Laupheim, den 24.04.2023

Immissionsschutzrechtlich genehmigungsbedürftiger Windpark Wolpertswende mit 4 Einzel-Windkraftanlagen nach §19 BImSchG.

Zum Vorschlag: Erweiterung des Bannwalds *Bayrischer Schlag* (Abt. 26):

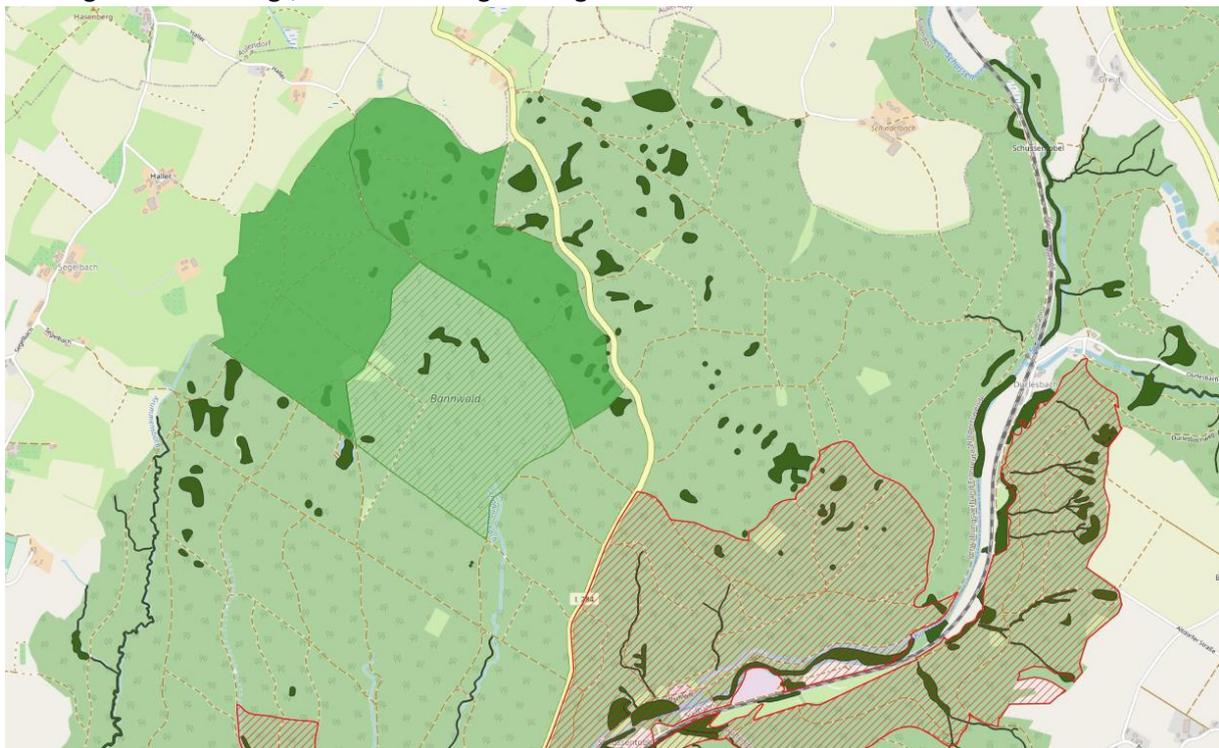
Wie bereits thematisiert, schlagen wir vor, anstatt der geplanten „Aufwertung“ auf Flst. 106/1 die Erweiterung des Bannwalds „Bayrischer Schlag“ nach Nord-Osten und Westen bis zum Waldrand als Qualitätsausgleich festzulegen. So kann der Altersdurchschnitt der Baumbestände langfristig erhöht und rechtlich gesichert werden und ein Nutzen für die Biodiversität entstehen.

- Erweiterung um weitere Waldabteilungen (*Jägermoos*, *Tannweg* und *Tannbühl*, sowie *Wolfsbühl*, *Krummoos*, und *Hallershau* (zusammen rund 100-120 ha)
- aktuell viele (Alt-)Fichten und Tannen
- Toteislöcher, Moorflächen und Walbiotope
- zur Verkehrssicherung sind Abstände (doppelte Baumlänge) zur Landesstraße einzuhalten

Die folgende Karte zeigt, wie die Neuabgrenzung in etwa aussehen könnte:
